新竹縣政府工程查核代表照片表

拍攝日期：113.07.02

工程名稱：湖口鄉行政大樓耐震結構補強工程

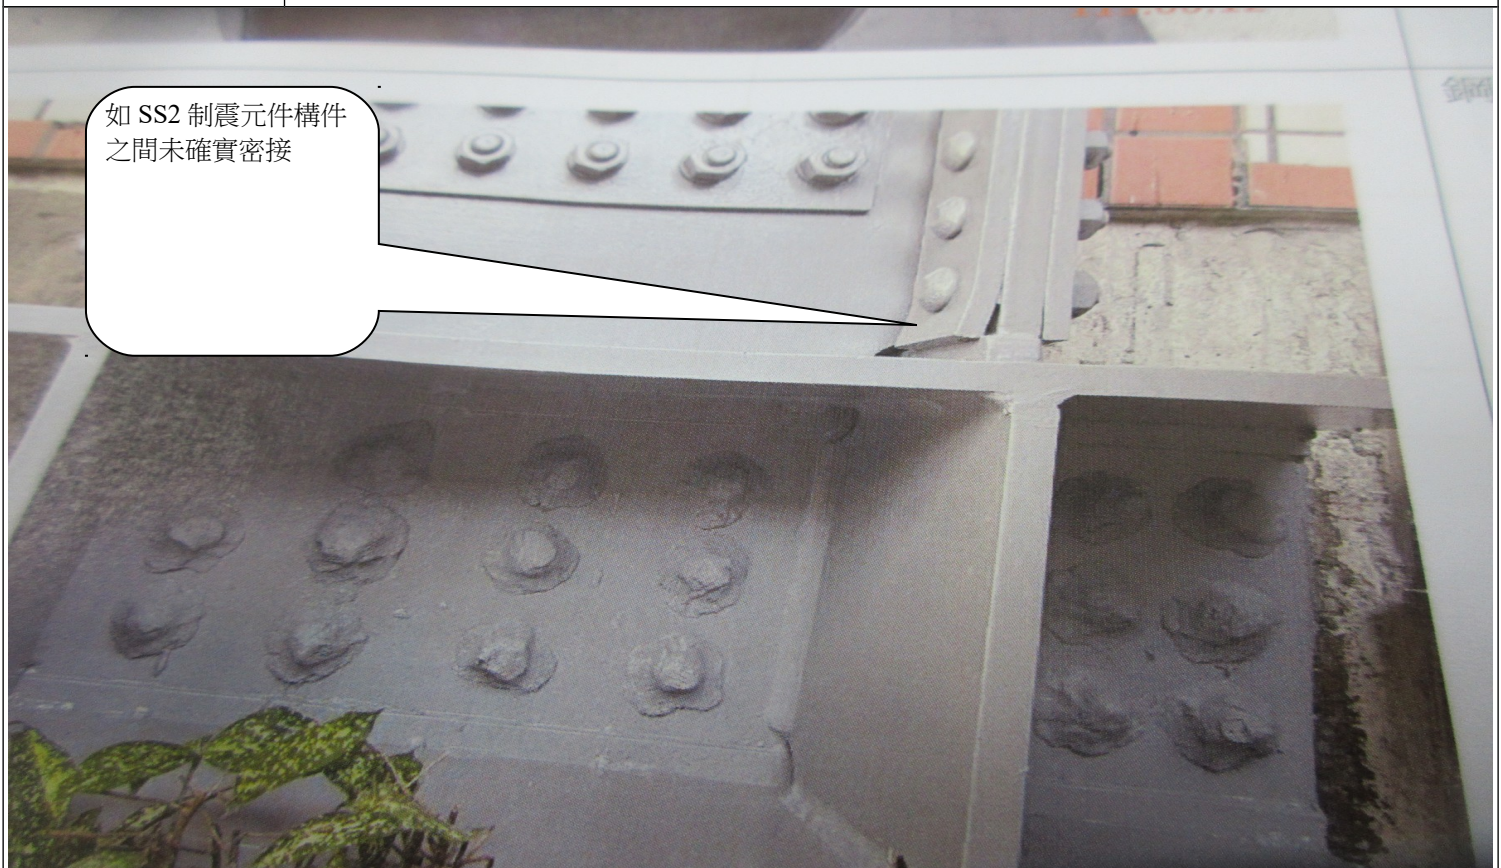
(抽查 1F 鋼結構) 量測及裁切不正確，鋼結構部份構件接合處有明顯孔隙(註：如 SS2 制震元件構件之間未確實密接)

說明	如 SS2 制震元件構件之間未確實密接
----	---------------------

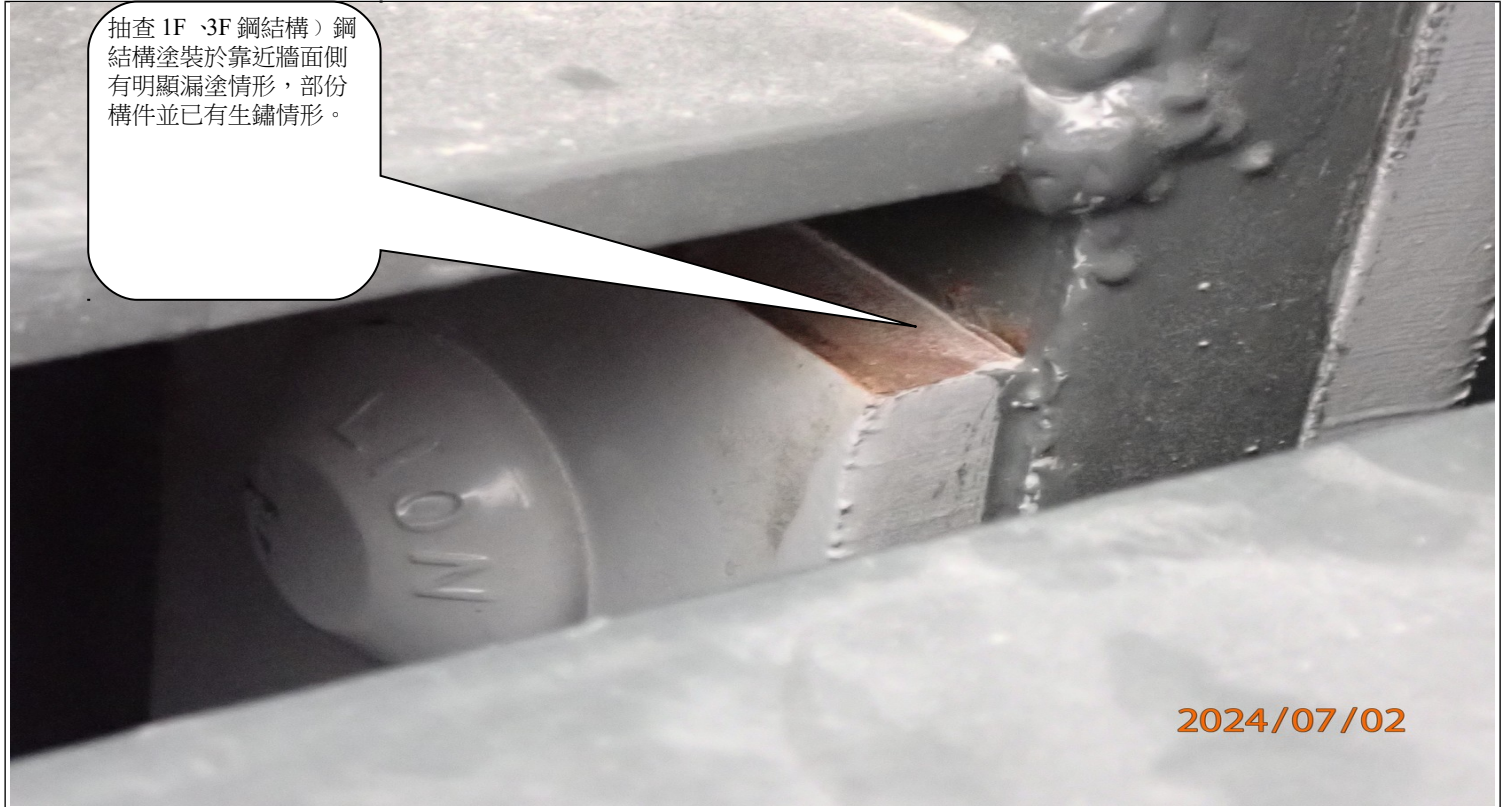
說明	抽查 1F、3F 鋼結構) 鋼結構塗裝於靠近牆面側有明顯漏塗情形，部份構件並已有生鏽情形。
----	---
